Auto No. 9674 del 02 de octubre de 2020

AUTO N° **09674**

“Por el cual se ordena el archivo de la solicitud de Licencia Ambiental iniciada a través del Auto 0892 del 8 de marzo de 2019 y se toman otras determinaciones”

Como consecuencia del procedimiento iniciado debido a la solicitud de licencia ambiental presentada por la Sociedad Minera de Santander S.A.S., esta Autoridad Nacional, realizó visita de evaluación al proyecto en comento del 1 al 7 de abril de 2019 y del 19 al 26 de septiembre de 2019, evaluó el Estudio de Impacto Ambiental y su complemento presentado en respuesta a la información adicional solicitada por esta Autoridad, según consta en el Acta No. 91 de 2019, emitiendo el Concepto Técnico 6134 del 2 de octubre de 2020, en el cual se indica:

Figura 5-1 Curva de Duración de Caudales Simulados vs Registrados Periodos de Validación 1996-2002 Y 2013-2015

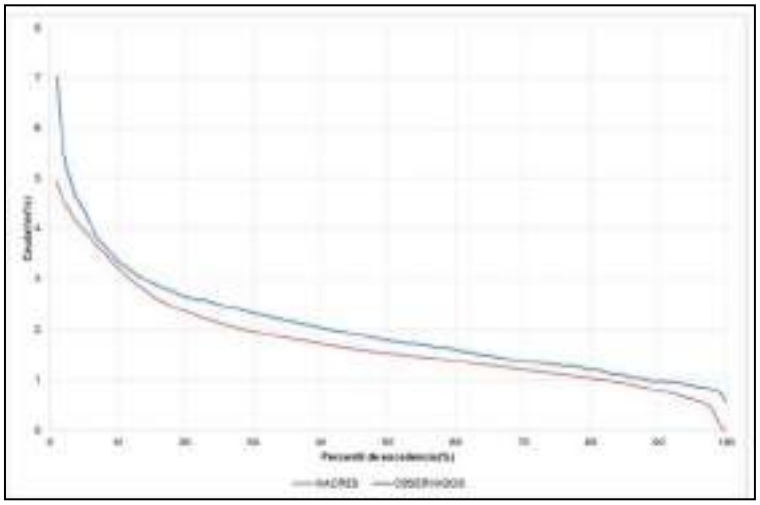
En el numeral 5.1.5.11.9 la sociedad describe el análisis de sensibilidad realizado, en donde a partir de los resultados obtenidos de caudal para cada subcuenca, compara los rendimientos hídricos y las curvas de duración de caudal para cada unidad de respuesta hidrológica, y concluye que el modelo IHACRES presenta los valores de rendimiento hídrico más cercano a la media de todos los modelos utilizados. Adicionalmente, la sociedad presenta la siguiente matriz para justificar la selección del modelo IHACRES:

Figura 7-1 Tramos de Cauce donde se Presenta Disminución del Flujo Base

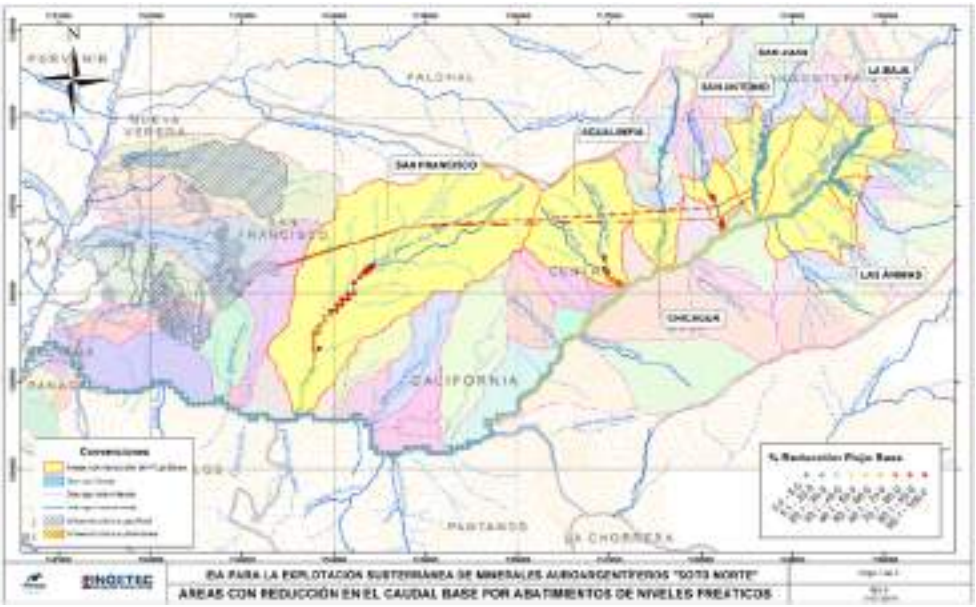
no analiza lo que representa la reducción del caudal base en los diferentes meses del año o en condiciones extremas como puede ser la presencia de un fenómeno de El Niño fuerte, o simplemente, durante los meses de menores precipitaciones del año. Tal ausencia de análisis tanto en la evaluación de los impactos como en los planes de manejo ambiental propuestos no permite un pronunciamiento respecto de sobre de la solicitud de la licencia ambiental del proyecto "Soto Norte".
